Brand	De'Longhi
Description	Design standardization of the water tank and the back panel of La Specialista Arte models (EC9155 and EC9255) with that of La Specialista Arte Touch (EC9455).
Involved models	EC9155 and EC9255 (All Versions)
Implementation date	Starting from October 2024.
Involved spare parts	**Water Tank:** **Old Part Number** / **New Part Number** AS00002941 / AS00009859 **Rear Panels:** **Old Part Number** / **New Part Number** / **Colour** AS00006205 / AS00009860 / Black AS00002934 / AS00009861 / Black AS00003193 / AS00009862 / White AS00004255 / AS00009863 / Yellow AS00005610 / AS00009864 / Red AS00004244 / AS00009865 / Green
Involved countries	All
Action needed	**Do NOT install** a water tank having the **old** part number on a machine equipped with a back panel having the **new** part number. **They are NOT compatible.** See the "*Additional Information*" section for more details about the design change.

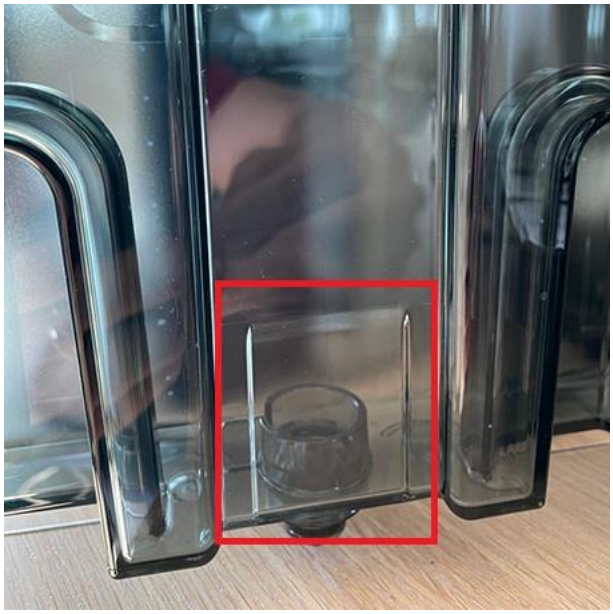
Marchio	De'Longhi
Descrizione	Standardizzazione del design del serbatoio dell'acqua e del pannello posteriore dei modelli La Specialista Arte (EC9155 e EC9255) con quello de La Specialista Arte Touch (EC9455).
Modelli coinvolti	EC9155 e EC9255 (tutte le versioni)
Data / seriale per identificazione	A partire da ottobre 2024.
Ricambi coinvolti	**Serbatoio dell'acqua:** **Pannelli posteriori:**

Paesi coinvolti	Tutti
Azione necessaria	**NON installare** un serbatoio dell'acqua con il **vecchio** codice ricambio su una macchina dotata di un pannello posteriore con il **nuovo** codice ricambio. **Non sono compatibili.** Per ulteriori dettagli sulla modifica del design, consultare la sezione "*Informazioni aggiuntive*".
Gestione dello stock	I pannelli posteriori e i serbatoi dell'acqua con il **vecchio** codice ricambio saranno disponibili nel nostro magazzino fino all'esaurimento delle scorte. Successivamente, saranno sostituiti con i ricambi con il **nuovo** codice.

Vecchio codice ricambio	Nuovo codice ricambio
AS00002941	AS00009859

Vecchio codice ricambio	Nuovo codice ricambio	Colore
AS00006205	AS00009860	Nero
AS00002934	AS00009861	Nero
AS00003193	AS00009862	Bianco
AS00004255	AS00009863	Giallo
AS00005610	AS00009864	Rosso
AS00004244	AS00009865	Verde
